Keuringsverslag van een elektrische laagspanning- en zeer lage spanningsinstallatie

NIET CONFORM

Straatnaam: Essensteenweg
Huisnummer: 29
Busnummer:
Postcode: 2920
Gemeente: KALMTHOUT
Land: België

Controlebezoek van een oude huishoudelijke elektrische installatie van een wooneenheid bij verkoop op vraag van de verkoper volgens (KB 08/09/2019) - AREI Boek 1- 8.4.2. en 8.2.1. en 4.2.4.3.

Afbeelding schakel- en verdeelbord:

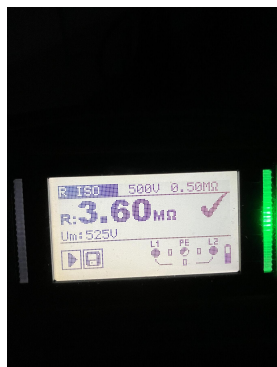
- 15.07 Verdeelbord dient vervangen te worden, de beschermingsgraad tegen rechthoekse aanraking is onvoldoende. (Boek 1 Onderafdeling 4.2.2.3.) Enkel het oude bord, het nieuwe niet.

- 15.09 De genaakbare, naakte onder spanning staande delen zijn onvoldoende afgeschermd. (Boek 1 Afdeling 5.1.4. en 4.2.2.3.)
- 16.04 Een afzonderlijke differentieelstroombeschermingsinrichting met een gevoeligheid van 30mA is te plaatsen voor installaties van badkamer, wasmachine, vaatwas, droogkast en/of gelijkaardige toestellen. Deze dient ondergeschikt te zijn aan de hoofddifferentieelstroombeschermingsinrichting (Boek 1 Onderafdeling 7.1.4.1. en 4.2.4.3.)
